Das Referat 53.1 des Regierungspräsidiums Karlsruhe beabsichtigt die Sanierung des Rheinhochwasserdamms XXXIX zwischen dem Kraftwerk GKM (Damm-km 0+000) und der Speyerer Straße in Mannheim-Lindenhof (Damm-km 3+830). Die Dämme und das umliegende Gebiet weisen einen ausgeprägten Baumbestand auf. Die bisherige Planung der Sanierung sieht auf dem Dammkörper sowie im Deichvor- bzw. -hinterland (baumfreie Zone) die Rodung der Bäume vor.

Die KREBS+KIEFER Ingenieure GmbH wurde von der Bürger-Interessen-Gemeinschaft Lindenhof (BIG) damit beauftragt, eine Machbarkeitsuntersuchung zur Ertüchtigung des Rheinhochwasserdammes XXXIX in Mannheim unter Erhalt des Baumbestandes durchzuführen.

Abbildung 3: Abschnitt 4 - Kleingärten [RP Karlsruhe]

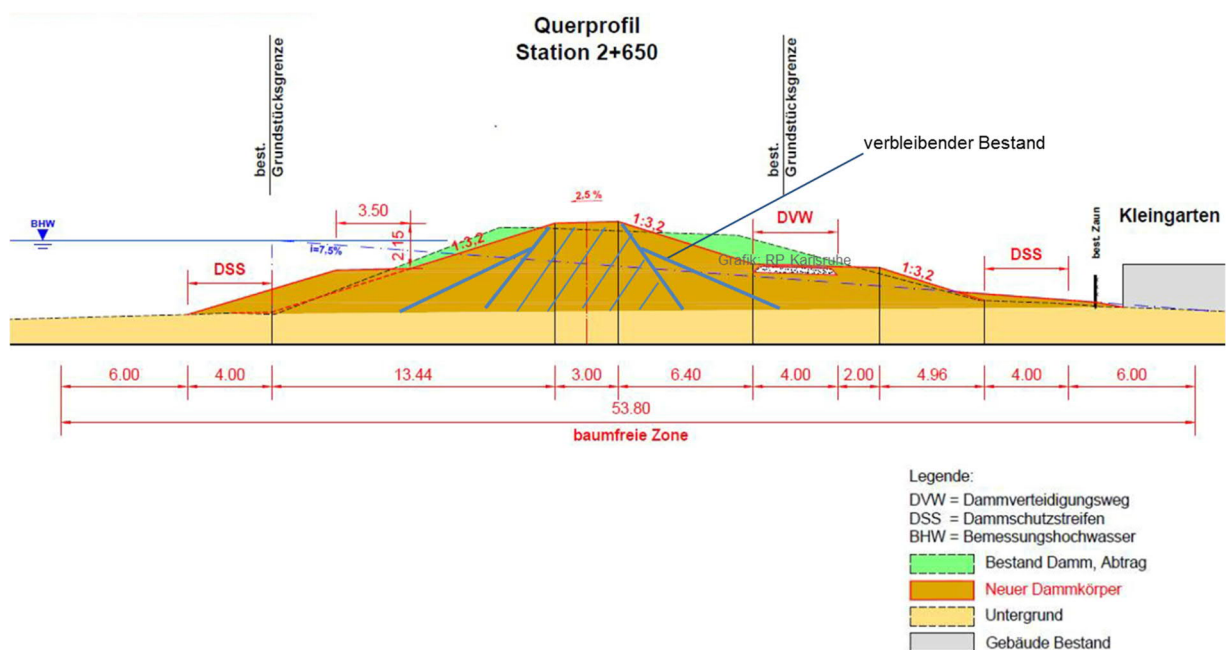
Für die Umsetzung eines solchen Regelprofils, müsste der sich dort befindliche Baumbestand entfernt werden, was einen unverhältnismäßigen Eingriff in den Bestand und damit in die dort vorzufindende Natur darstellt. Aber nicht nur der Wegfall von Waldflächen, die bislang als Naherholungsgebiet genutzt werden, stellt ein Problem dar, auf Grund des sehr hohen Alters des Hochwasserschuttdammes sowie des Baumbestandes, muss auch von einer übermäßig starken Durchwurzelung des Dammkörpers ausgegangen werden. Wird der Dammbewuchs entfernt, hat dies die Entstehung unbekannter unterirdischer Sickerwege (Strömungskanäle) als Folge, woraus gefährlicher Materialtransport (bis hin zu Damnbrüchen) resultieren kann. Nicht entfernte Wurzeln nach Baum- und Gehölzfällungen stellen langfristig ein latentes Gefahrenpotential dar, da die nachfolgende Entstehung von Hohlräumen zu Materialtransport führen kann.

Aus diesen Gründen muss zumindest ein Großteil des Bestandsdammes abgetragen und durch geeignetes Dammmaterial neu aufgebaut werden (vgl. auch Abbildung 3). Dies kann alleine schon hinsichtlich der Entsorgung des alten Dammmaterials unter Umständen zu erheblichen Kosten führen. Je nachdem wie viel des alten Dammmaterials im Kern des Dammes belassen wird, bleibt auch ein gewisses Restrisiko in Bezug auf die Sicherheit bestehen.

Abbildung 4: Abschnitt 1 - GKM [RP Karlsruhe]

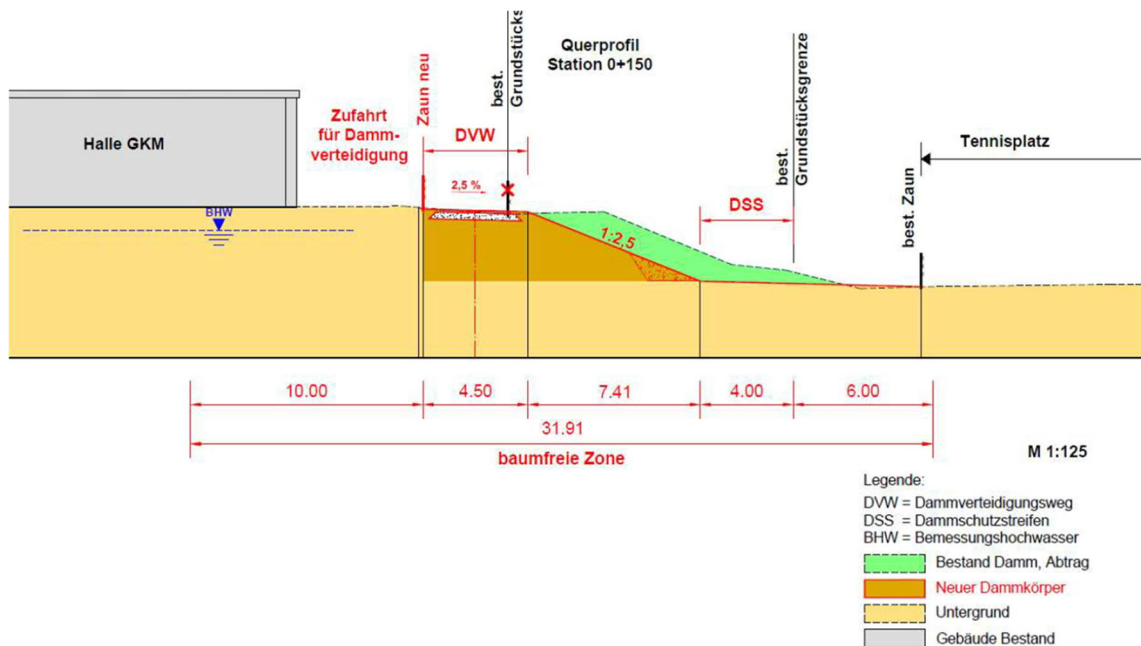
Im Abschnitt 1 befindet sich entlang der Wasserseite des Damms das Großkraftwerk Mannheim. Landseitig schließt eine relativ breite Böschung an, die durch die bisherige Planung des RP um ca. 4 m zurückverlegt (verkürzt) werden soll (vgl. Abbildung 4). Als Folge dieser Maßnahme müsste der Baumbestand entlang der Böschung entfernt werden. Die Rückverlegung stellt jedoch keine Verbesserung der Standsicherheit des Damms dar. Es wird lediglich Material abgetragen um einen sogenannten Regelquerschnitt mit einem Dammschutzstreifen zu realisieren. Bei dem Abschnitt 1 handelt es sich jedoch nicht um einen Damm im eigentlichen Sinne. Aus Standsicherheitsgründen kann deshalb auf Böschungsabtrag verzichtet und somit der Baumbestand erhalten werden.

Bei dem Planungsabschnitt 1 handelt es sich nicht um einen Damm im eigentlichen Sinne. Hier kann auf den geplanten Böschungsabtrag verzichtet werden.

Abbildung 14: Abschnitt mit Spundwandvariante aus Entwurf [RP Karlsruhe]

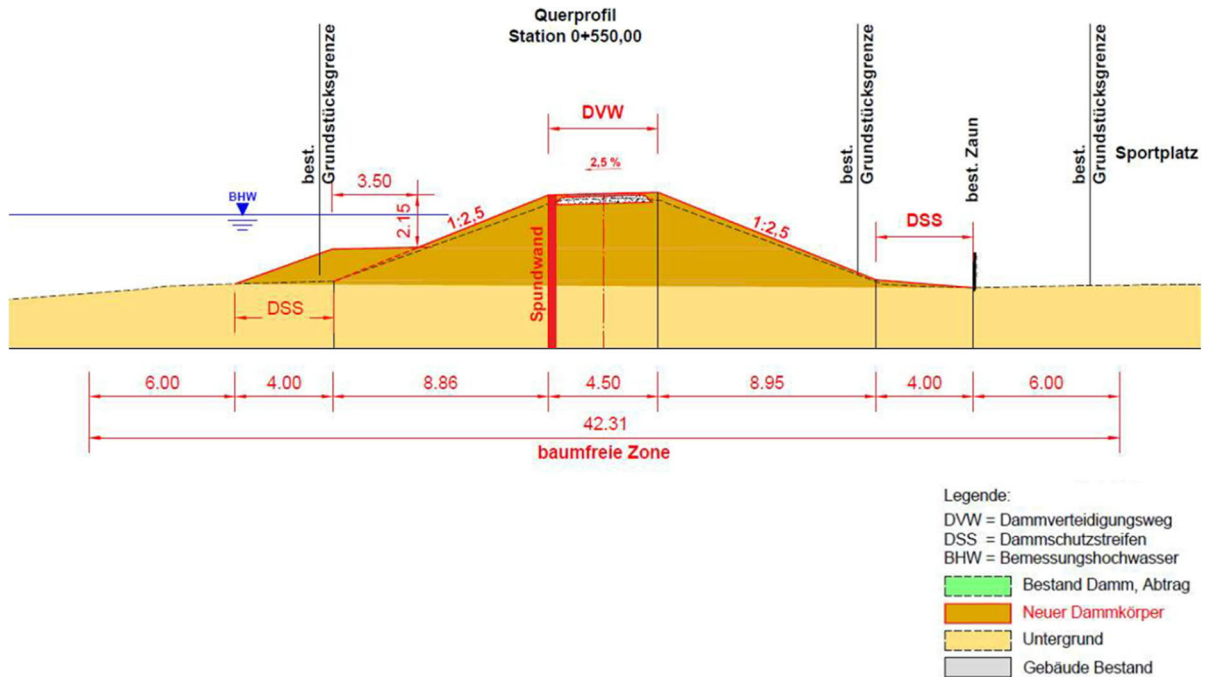
In einigen Planungsabschnitten wurde die Einbringung einer Spundwand im Entwurf des RP Karlsruhe bereits vorgesehen. Dabei handelt es sich um Abschnitte des Rheinhochwasserdamms, an denen aufgrund der vorhandenen Bebauung nicht genügend Platz für die Umsetzung einer Erdbauvariante vorhanden war. Trotz der Planung von Spundwänden sieht das RP eine Rodung der bestehenden Bäume entlang der entsprechenden Abschnitte vor. Da die Spundwand so bemessen wird, dass durch sie die Dammstandsicherheit auch im Hochwasserfall gewährleistet ist, stellen die vorhandenen Bäume keine Gefahr dar und müssen deshalb auch nicht gerodet werden. Die Herstellung einer Spundwand in Mitten einer Baumallee stellt aus bautechnischer Sicht keine Schwierigkeit dar und bildet ein gängiges Verfahren ab (vgl. Abbildung 12).

Die nachfolgende Abbildung 14 zeigt beispielhaft einen Schnitt des 2. Planungsabschnittes mit der Spundwandvariante aus der bisherigen Planung.

Als Sanierungsmaßnahme des Rheinhochwasserdamms XXXIX wird eine durchgängige, möglichst mittige Spundwand in allen Abschnitten empfohlen. In Abschnitten, in denen eine in Mitte des Damms verlaufende Spundwand aus geometrischen Gründen (z.B. Baumbestand) nicht umsetzbar ist, kann die Spundwandachse auch in Richtung der Wasserseite verschoben werden. Bei der Planung ist u.a. die vorhandene Starkstromleitung zu berücksichtigen.
